平潭综合实验区自然资源与生态环境局 关于万吨冷链产业园（变更）项目 竣工规划条件核实公示

实地建设与规划审批不一致对比分析

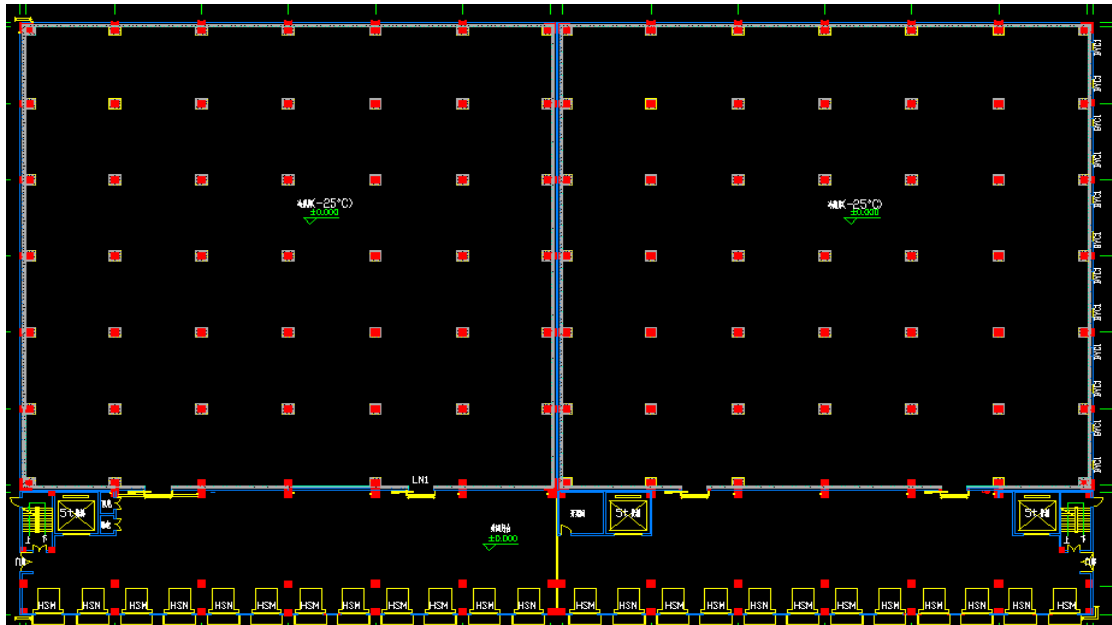
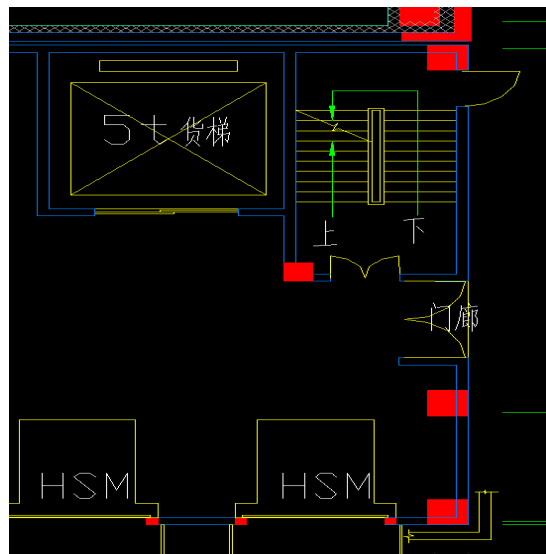
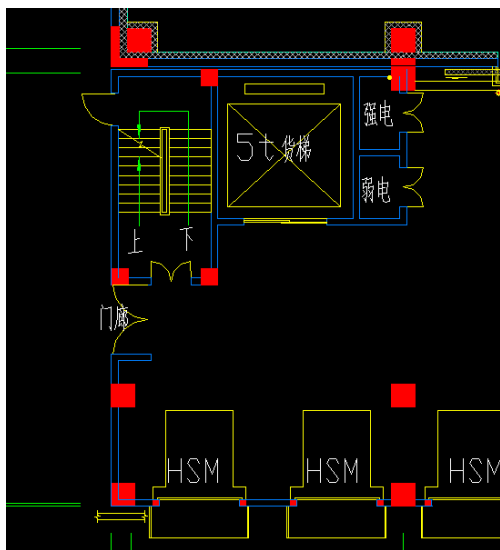
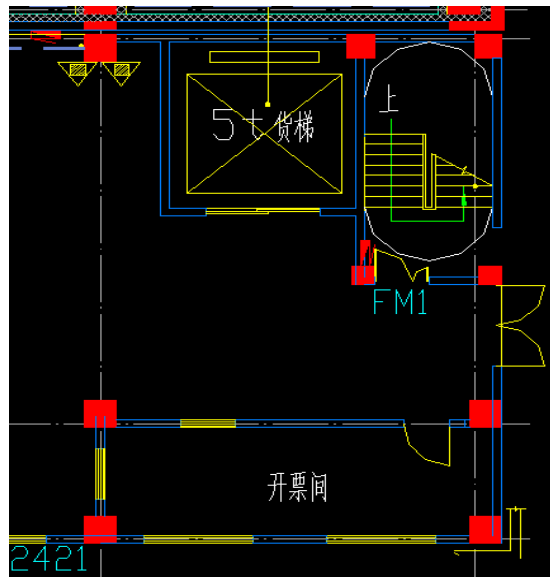
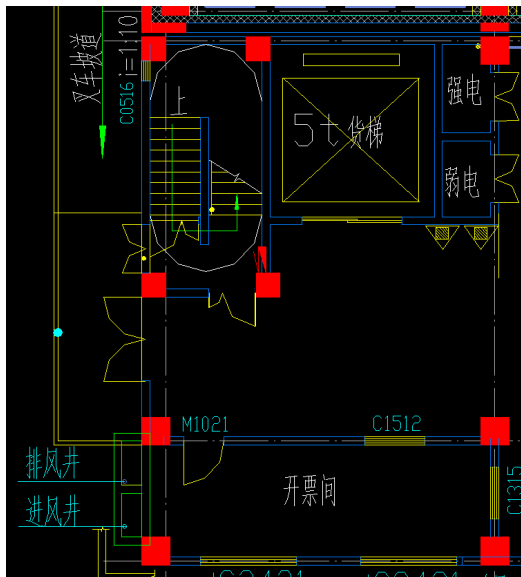
2. 1#水产品冷库一层封闭月台西南侧增建竖井，占地及建筑面积增大 1.75 m²，不计容；封闭月台东、西两侧门廊实地围合至封闭月台使用，建筑及计容面积增大 2.10 m²。

3. 1#水产品冷库二、三层穿堂东、西两侧走廊实地围合至穿堂使用，建筑及计容面积增大 4.20 m²。（图同上）

说明：设计过程中，暖通专业需设置排风井及进风井，施工过程中按需调整了封闭月台两侧门的位置。导致该区域建筑面积略有增大。

说明：施工过程中按需调整了穿堂东西两侧门的位置，导致该区域建筑面积略有增大。

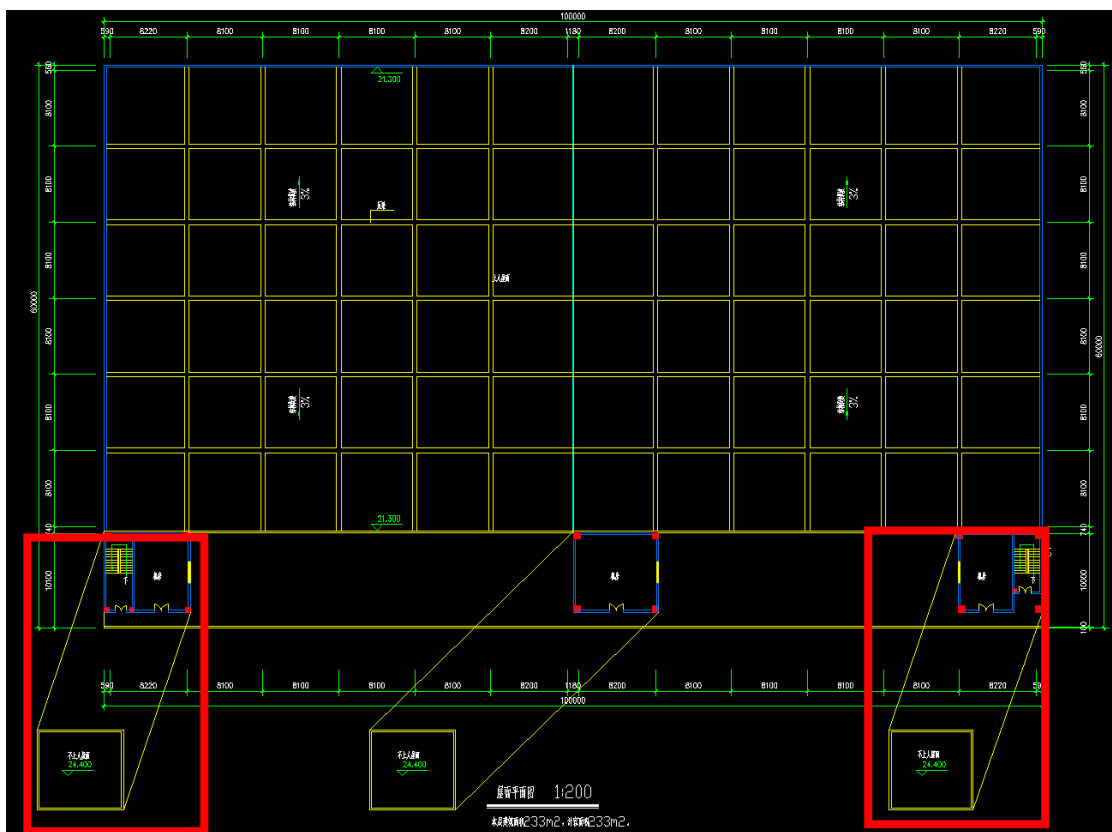
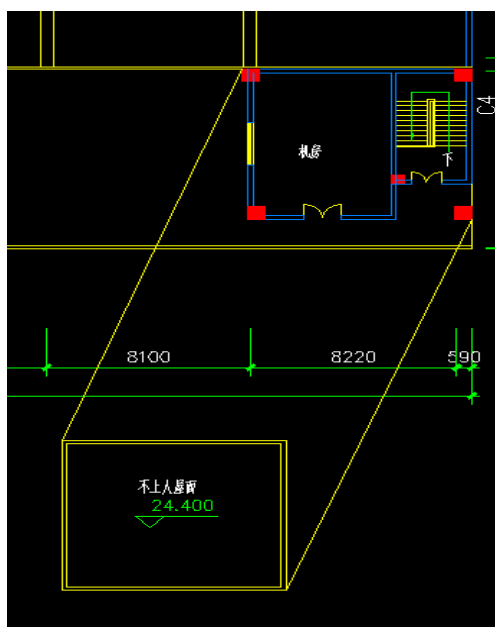
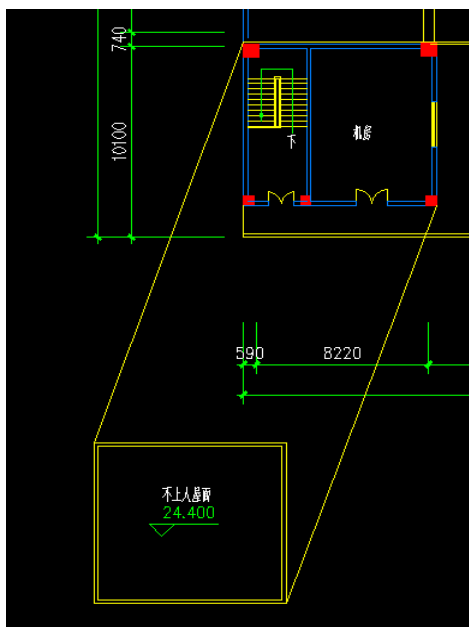
4. 1#水产品冷库屋面层西侧梯间南侧墙体北移，部分梯间变为雨披，建筑及计容面积减小 3.00 m²；东侧梯间南侧结构柱未建，柱廊变为雨披，建筑及计容面积减小 3.00 m²。

说明：施工中优化了雨披的形式，梯间外轮廓变小，导致该区域建筑面积略有减小。

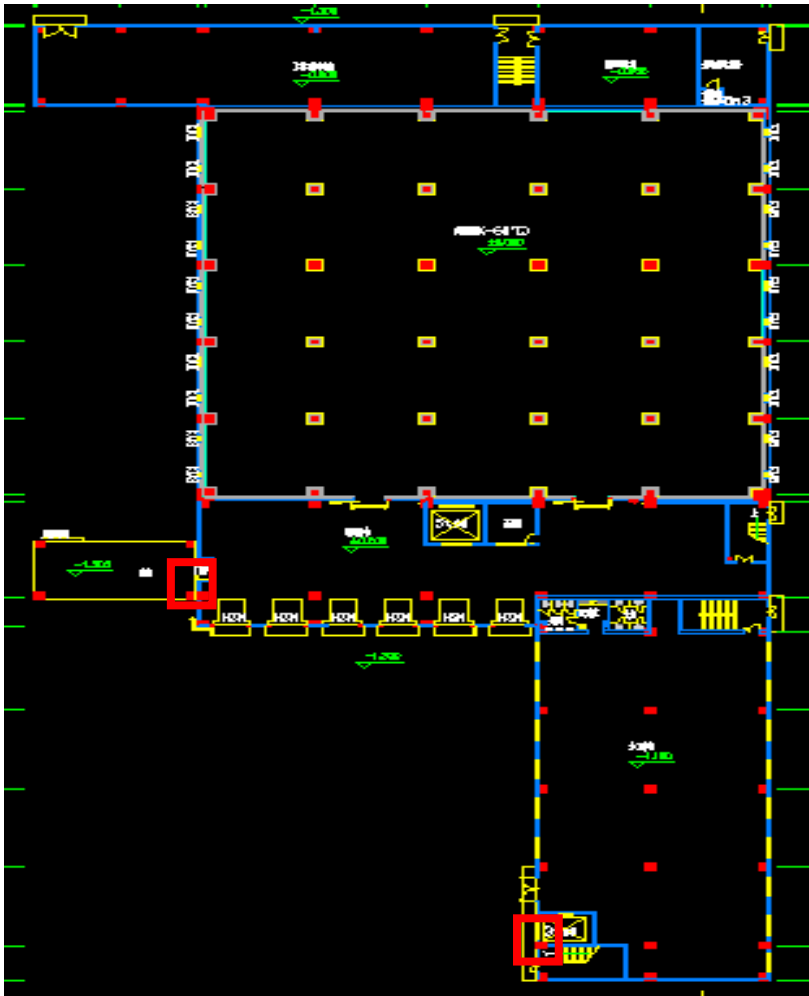
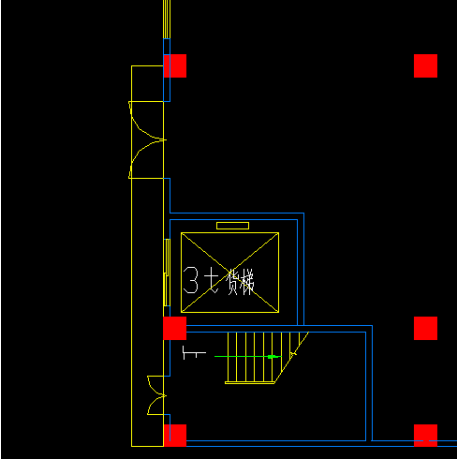
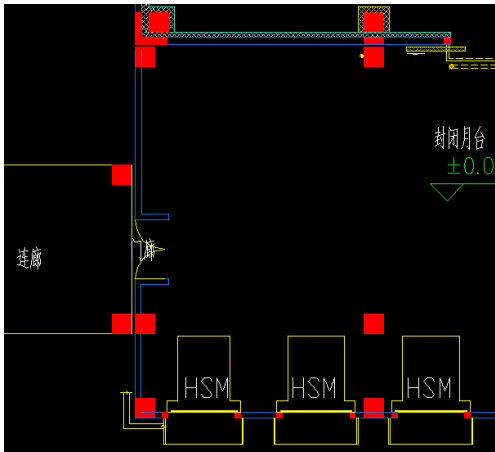
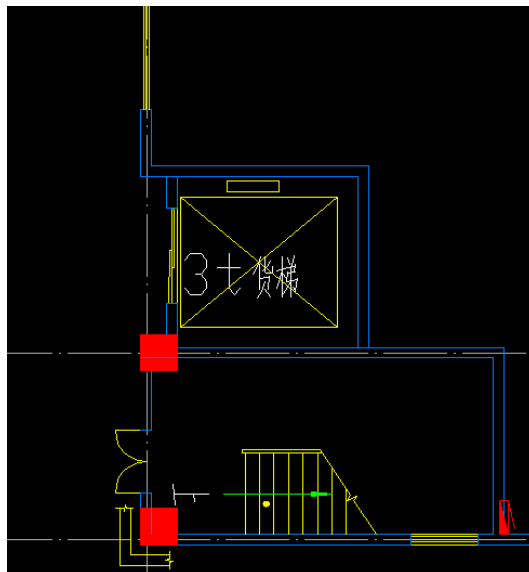
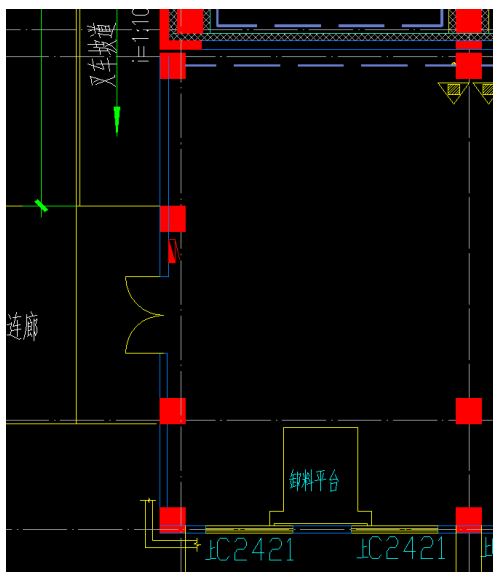
5.2#水产品冷库及加工车间一层封闭月台西侧门廊实地围合至封闭月台使用，建筑及计容面积增大 1.05 m^2 ；加工车间货梯出入口增建门廊，建筑及计容面积减小 1.22 m^2 。

说明：施工过程中按需调整了月台西侧门的位置，导致该区域建筑面积略有增大；优化了货梯的入口形式，导致该区域建筑面积略有减小。

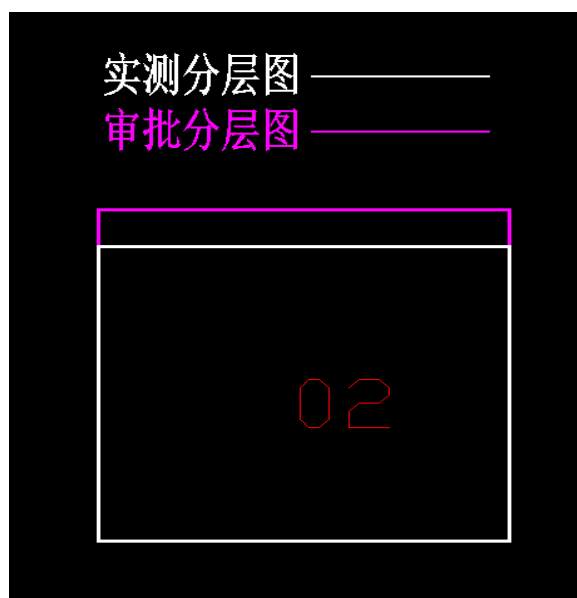
6.2#水产品冷库及加工车间制冷机房东侧梯间一、二层楼梯转台处分隔出隔间，按夹层计算，建筑及计容面积增大 25.80 m²。

7.2#水产品冷库及加工车间二层、三层穿堂西侧走廊实地围合至穿堂使用，建筑及计容面积增大 2.10 m²。（图同问题 6）

说明：施工中按需设置墙体，变成夹层的形式，导致该区域建筑面积略有增大。

说明：施工过程中按需调整了穿堂西侧门的位置，导致该区域建筑面积略有增大。

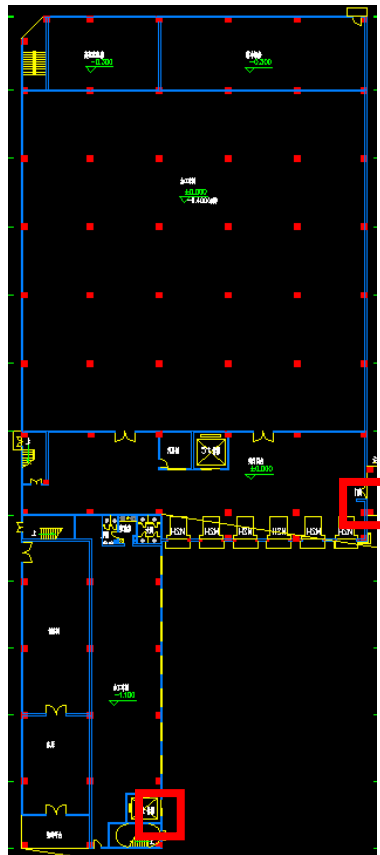
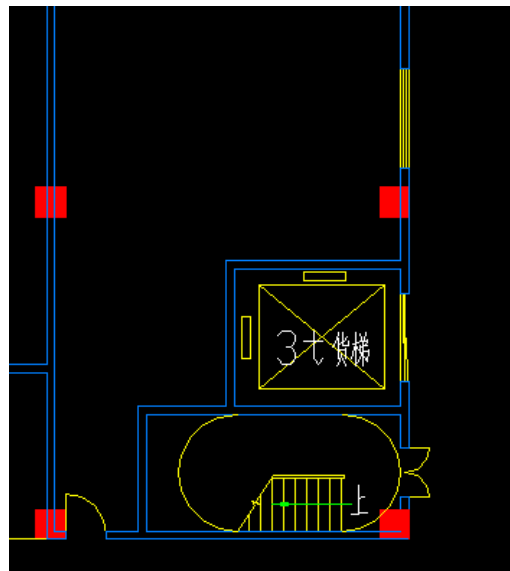
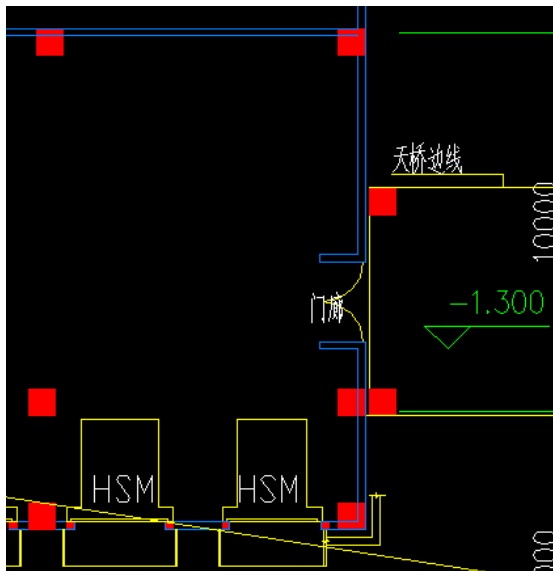
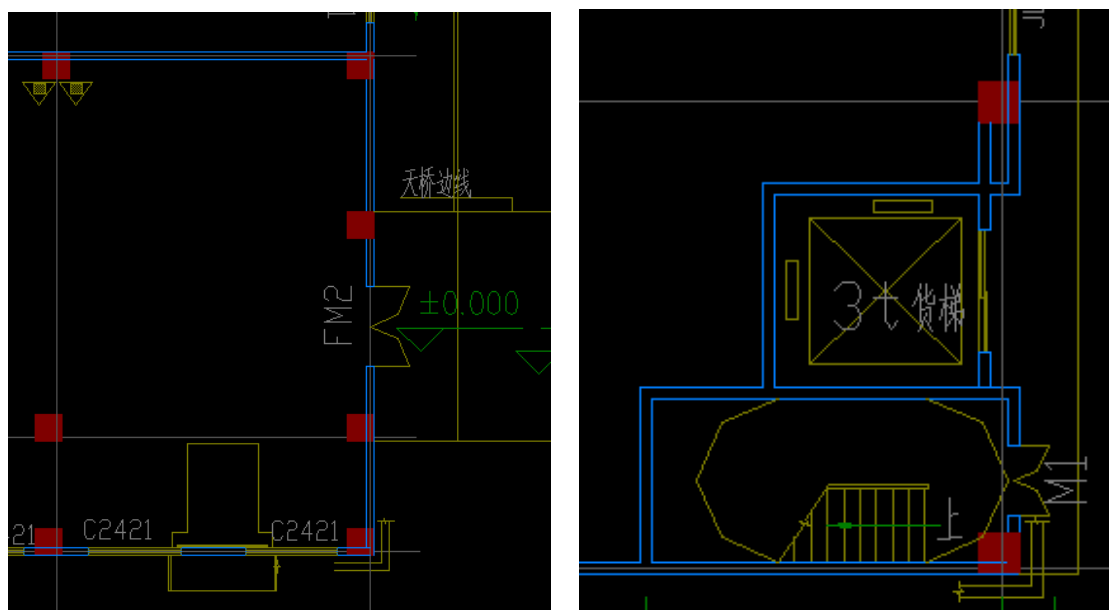
9. 水产品加工车间一层封闭月台东侧门廊实地围合至封闭月台使用，建筑及计容面积增大 1.05 m²；加工车间货梯出入口增建门廊，建筑及计容面积减小 1.24 m²。

10. 水产品加工车间二层、三层外走廊实地建设为内走廊，建筑及计容面积增大 2.10 m^2 。（图同上）

说明：施工过程中按需调整了月台东侧门的位置，导致该区域建筑面积略有增大；优化了货梯的入口形式，导致该区域建筑面积略有减小。

说明：施工过程中按需调整了穿堂东侧门的位置，导致该区域建筑面积略有增大。

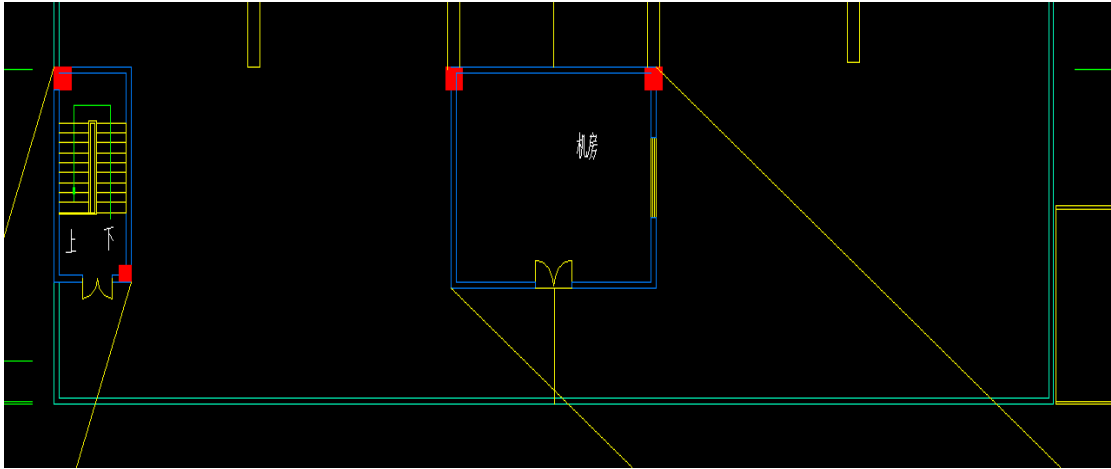
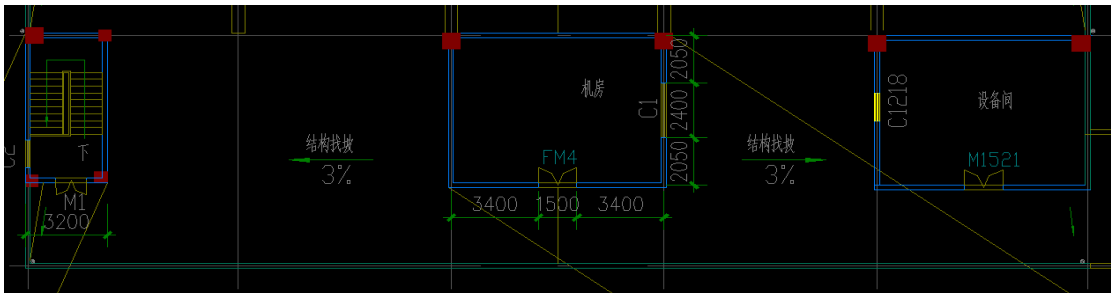
11. 水产品加工车间屋面层东侧增建一个设备间，建筑及计容面积增大 40.37 m^2 。

说明：施工过程中按工艺要求增设设备间，导致该区域建筑面积略有增大。

万吨冷链产业园（变更）建筑占地、绿地分布对比略图

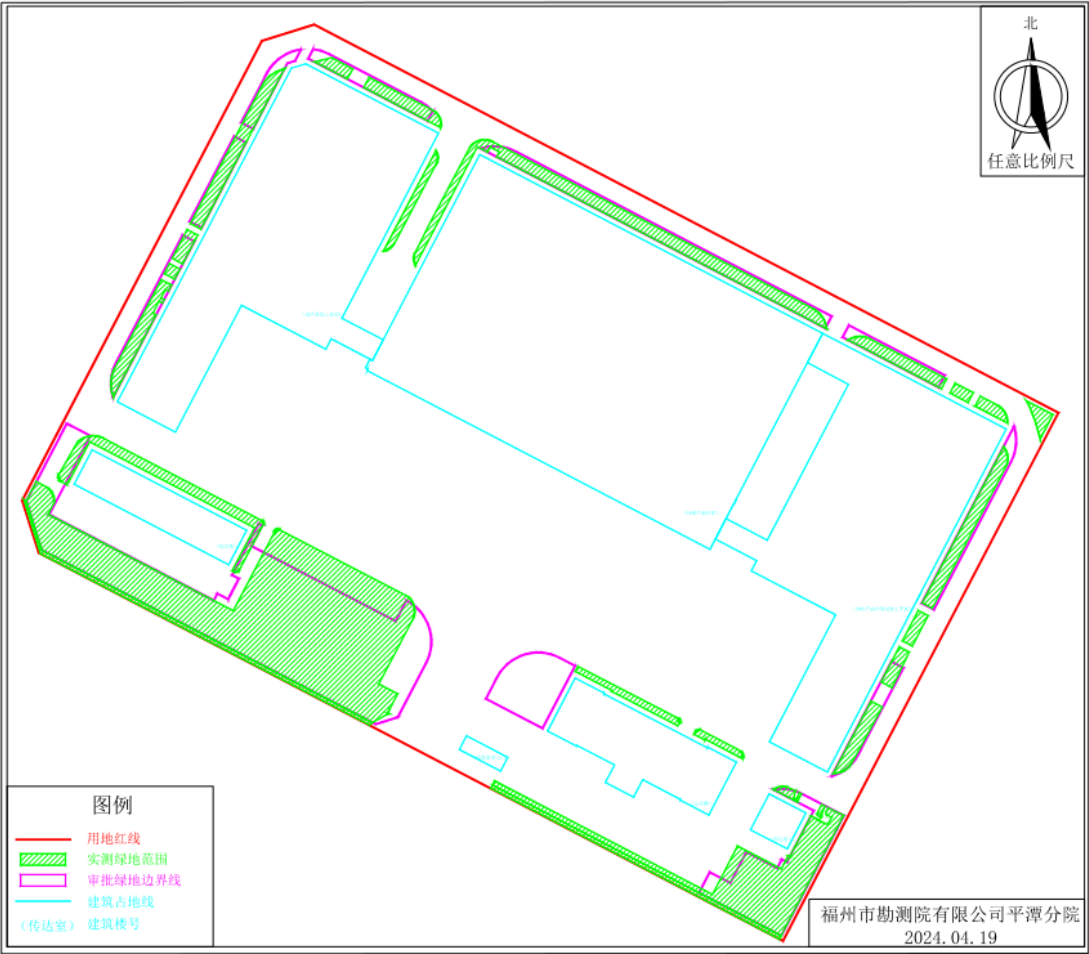
14. 部分绿地轮廓与审批绿地轮廓不一致，审批绿地面积

4003 m²，实测绿地面积 4094.98 m²。（详见附件）

说明：根据实际生产需要对局部绿化进行深化调整，目前调整后绿地率仍然满足规划审批。

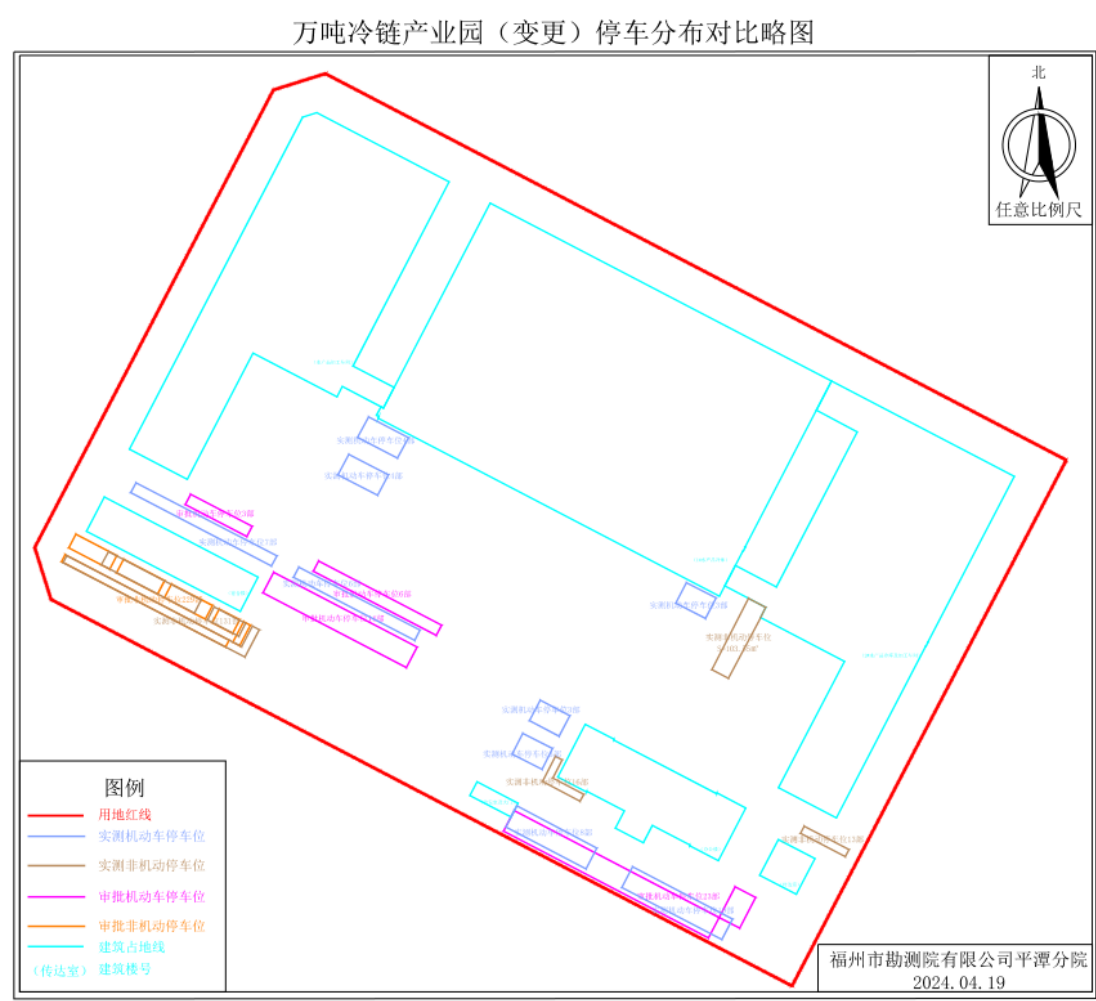
15. 部分非机动车位位置调整，部分机动车位位置调整；
审批机动车位 46 部，其中快充车位 5 部，慢充车位 10 部，
实地机动车位 48 部，充电车桩未安装。（详见附图）

说明：充电线路已经预留，由于资金及室外天气腐蚀，且暂时
实际不需要，我司承诺后期需要安装完整
